改善箇所説明図

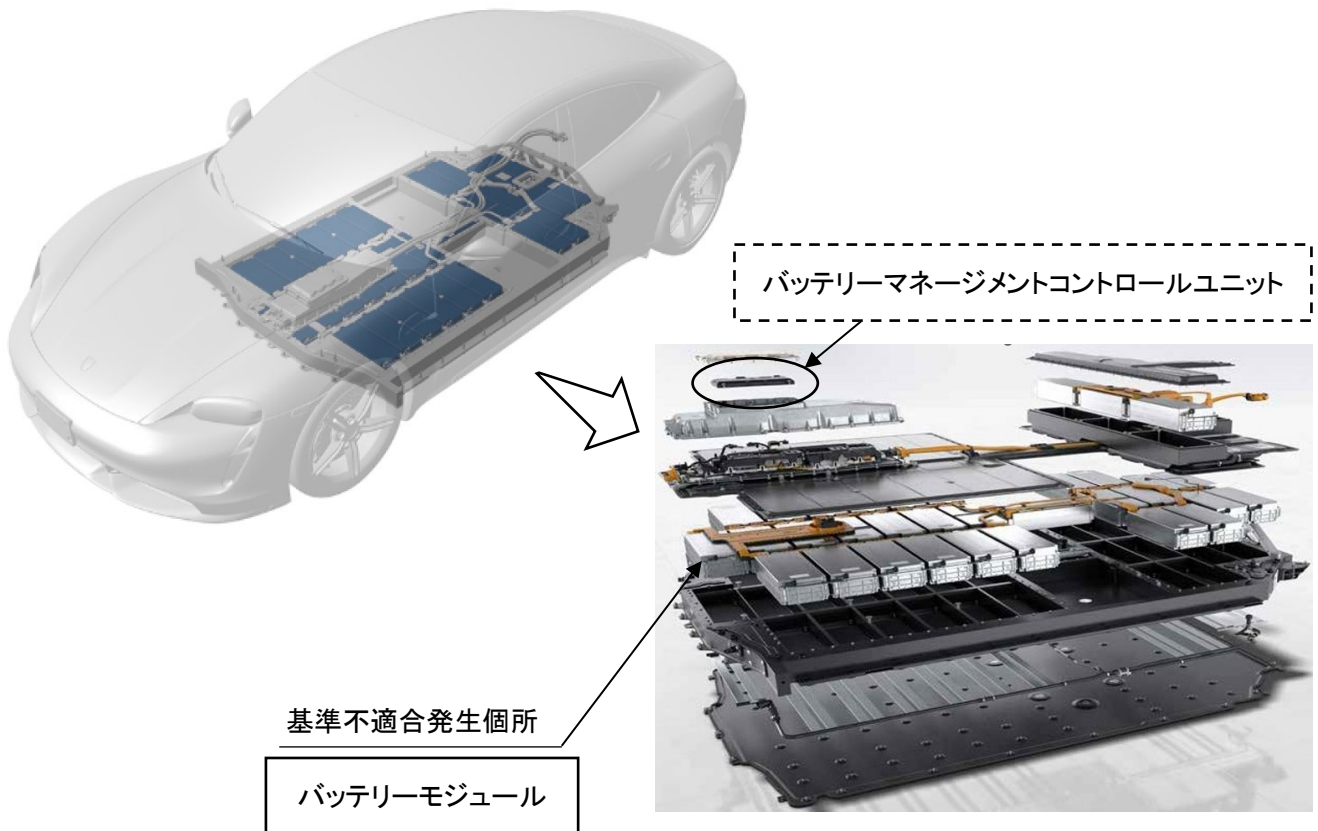
注: 内は良品と交換する部品を示す

内は対策プログラムをインストールする部品を示す

高電圧バッテリーにおいて、不適切に製造されたバッテリーモジュールが内蔵されたものがある。そのため、バッテリーモジュールの内部短絡が発生し、最悪の場合、熱によるバッテリー異常が発生し、火災に至るおそれがある。

全車両、OTA または専用テスターで車両を点検し、異常が確認されたバッテリーモジュールは良品と交換する。また、車両自己診断機能を備えた対策プログラムを専用テスターによりインストールする。ただし、プログラムの準備に時間を要すことから、暫定措置として、ユーザーに対し定期的なバッテリーの点検入庫を要請するとともに、充電量を 80%までに制限するよう周知を行う。

識別: 改善済車両には車台番号打刻の 5 桁目の下に黄色ペイントを塗布する。
